**島根原子力発電所 2 号炉
運転中の原子炉における炉心損傷防止対策及び
格納容器破損防止対策の有効性評価について
(コメント回答)**

**令和 2 年 2 月
中国電力株式会社**

1. 審査会合での指摘事項に対する回答

【格納容器代替スプレイ及び格納容器ベント実施基準】

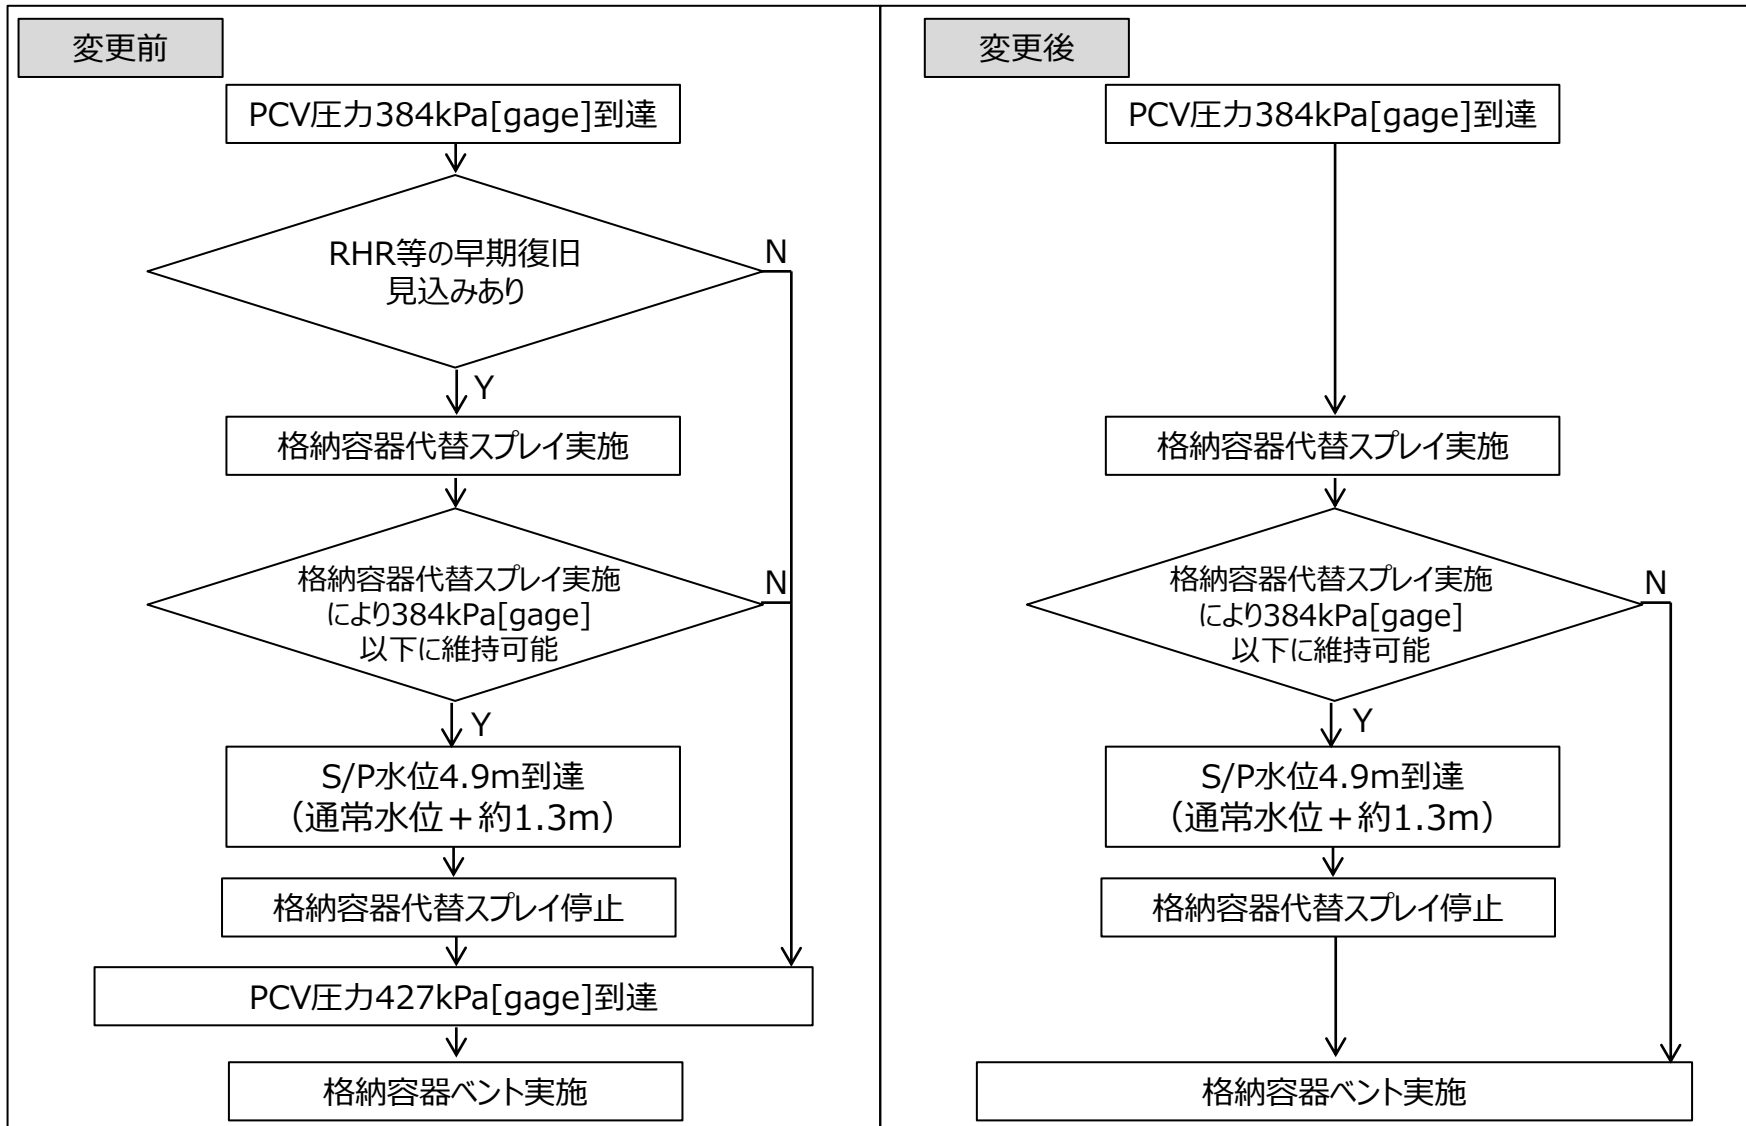
- 第803回審査会合（令和元年11月28日）炉心損傷防止対策
炉心損傷に備え、炉心損傷前における外部水源を用いたCVスプレイを極力控えるとする考え方について、炉心損傷前と炉心損傷後に分けて、バント戦略全体（実施及び停止の判断基準を含む。）とその妥当性を整理して説明すること。
- 第393回審査会合（平成28年8月25日）格納容器破損防止
安定状態後の長期的な状態維持において格納容器隔離（格納容器バント停止）のタイミングや考え方について説明すること。

- 表 1 に、炉心損傷前の格納容器代替スプレイ及び格納容器ベントの変更前後の実施基準を示す。
- 炉心損傷前の格納容器ベント実施基準について、PCV圧力が427kPa[gage]に到達する場合としていたが、格納容器代替スプレイの停止基準であるS/P水位が通常水位＋約1.3m到達以降、格納容器フィルタベント系以外に格納容器圧力・温度を制御する手段はなくなることから、この時点で格納容器ベントを実施する基準へ変更する。
- これらの変更により、維持する格納容器圧力は異なるものの、炉心損傷前後における格納容器代替スプレイ及び格納容器ベント実施の考え方は同じとなる。

➤ 基準変更前後におけるTQUVの格納容器圧力及び格納容器温度の推移を以下に示す。

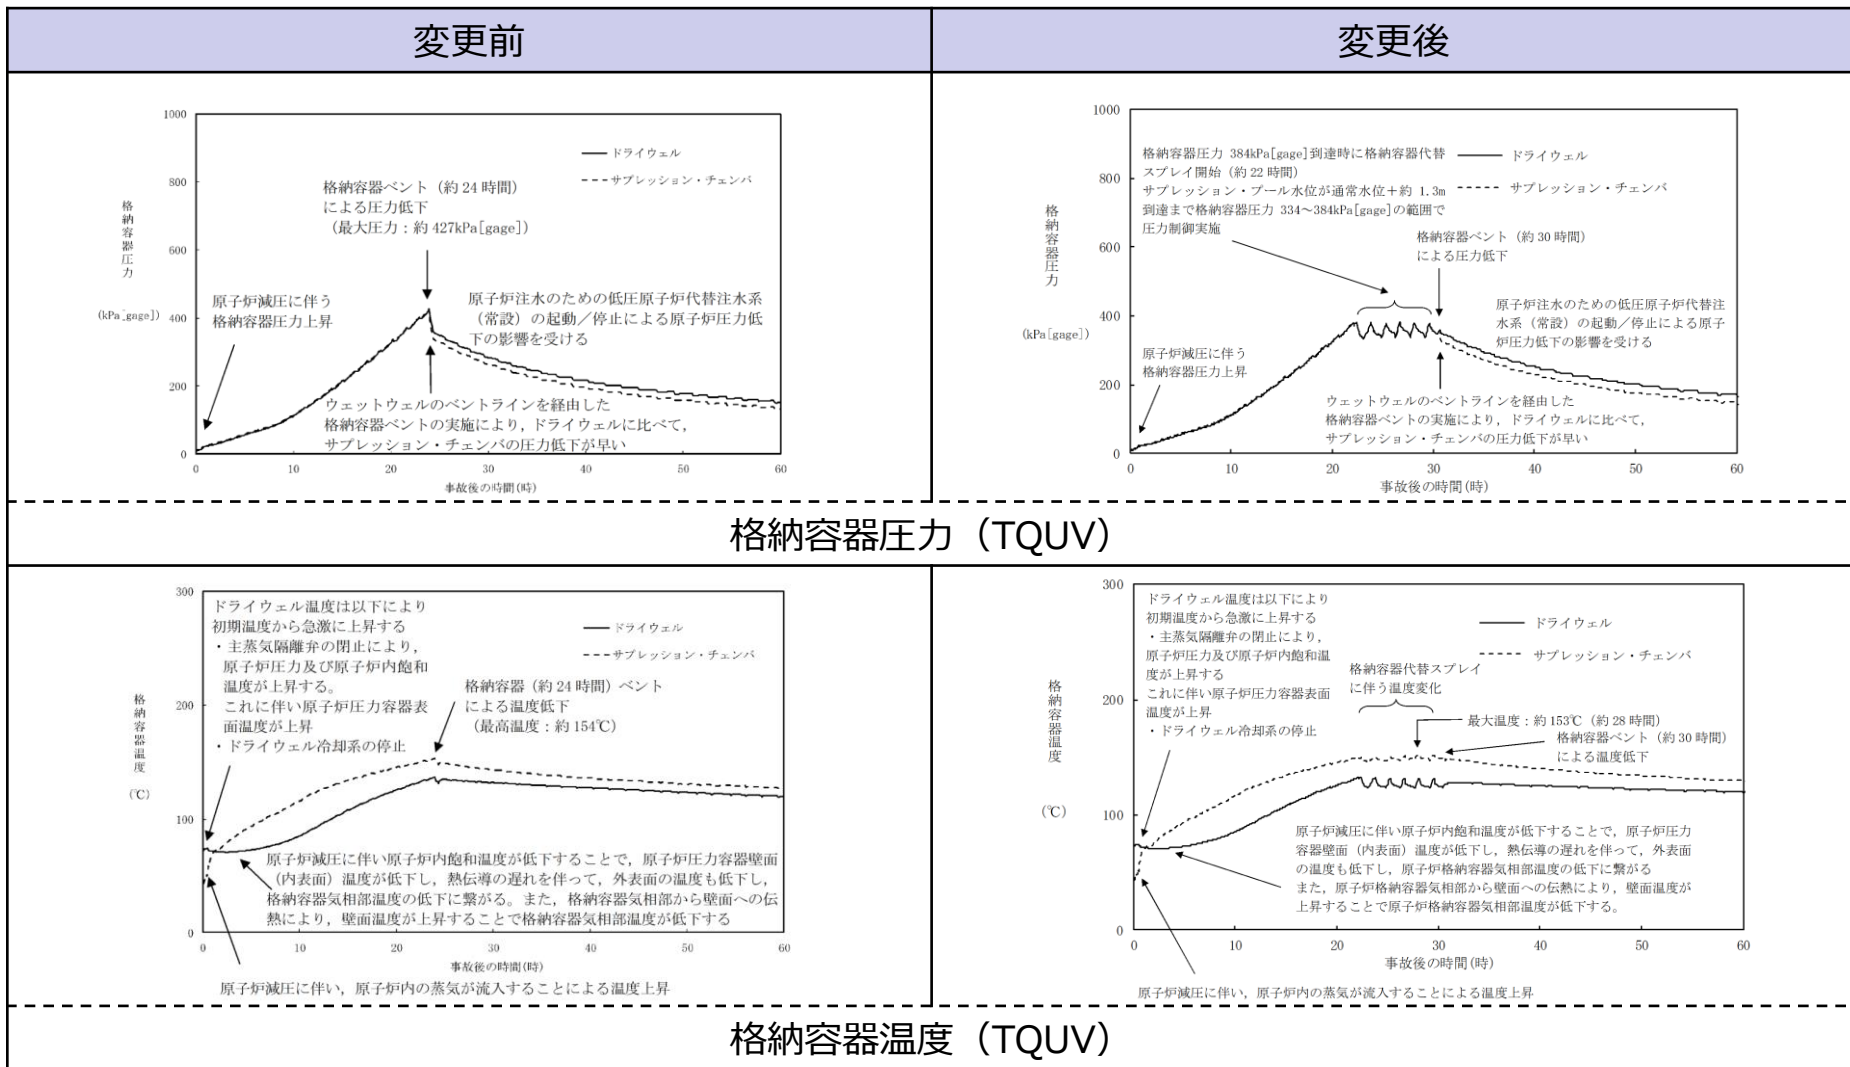
- 表3に示す評価項目について、変更後においても解析結果が判断基準を満足することを確認した。なお、表3は一例としてTQUVの変更前後を示しているが、その他の事故シーケンスにおいても変更後の結果は同様の傾向であり、判断基準を満足することを確認している。
- 表4に示すとおり、長期TB等において格納容器ベントを実施しない結果に変更となったことから、敷地境界での実効線量を評価する事故シーケンスグループは、変更後において格納容器ベントが最も早期となるLOCAになり、変更後においても解析結果が判断基準を満足することを確認した。

図194-1 高圧・低圧注水機能喪失における格納容器代替スプレイを実施する場合の成立性確認結果

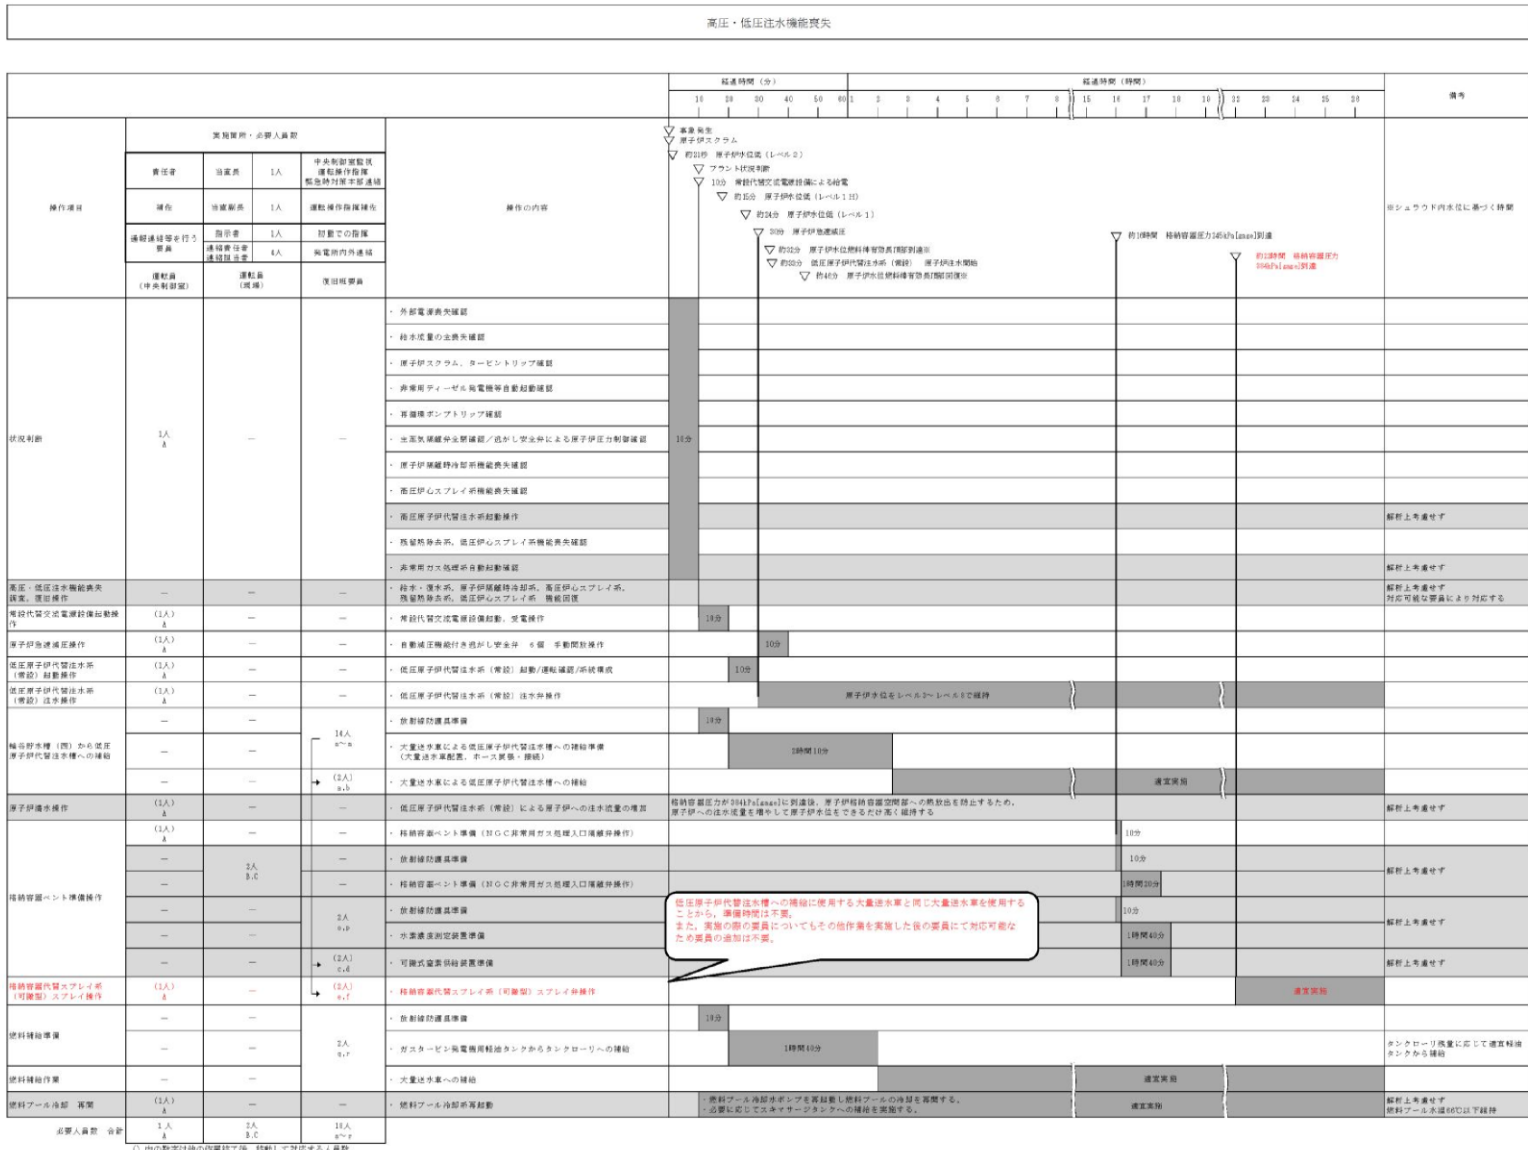
- 指摘事項（第724回審査会合（令和元年6月11日）高圧・低圧注水機能喪失）
炉心損傷に備え、炉心損傷前における外部水源を用いたCVスプレイを極力控えるとする考え方について、CVスプレイをした場合とCVスプレイをしない場合とで、格納容器圧力や温度等のプロセス値の推移、作業の成立性、判断基準等を含めメリット、デメリットを評価した上で、妥当性を説明すること。

- 回答
【炉心損傷前に格納容器代替スプレイを実施した場合の作業成立性】
 - 残留熱除去系等の早期復旧見込みがある場合は、格納容器代替スプレイを実施することから、実施した場合の作業の成立性への影響を確認した。
 - 炉心損傷前に格納容器ベントを実施するシナリオである「高圧・低圧注水機能喪失」を一例として格納容器代替スプレイを実施した場合の作業成立性を確認し、図194-1のとおり、その他作業に影響のないことを確認した。
